关于添加认证标准标识的通知

2021年10月(2022年12月修订B版)

MELSEC iQ-F系列、MELSEC-F系列

FX5扩展板时

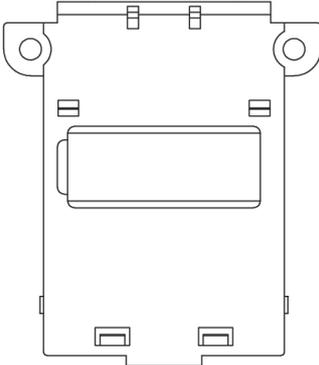
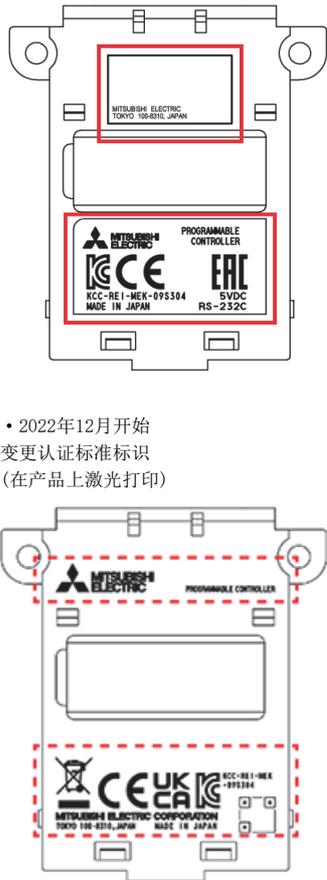
产品上的表示变更如下所示。标识表示位置和记载内容因机型而异。

| 对象机型 | | | 变更内容 | |
|--|-----|--|--|--|
| 例: FX5-485-BD  | 扩展板 | <ul style="list-style-type: none"> FX5-232-BD FX5-485-BD FX5-422-BD-GOT | <ul style="list-style-type: none"> 2021年9月为止 无认证标准标识  | <ul style="list-style-type: none"> 2021年10月开始 添加认证标准标识 (在产品上粘贴标签) 2022年12月开始 变更认证标准标识 (在产品上激光打印)   |
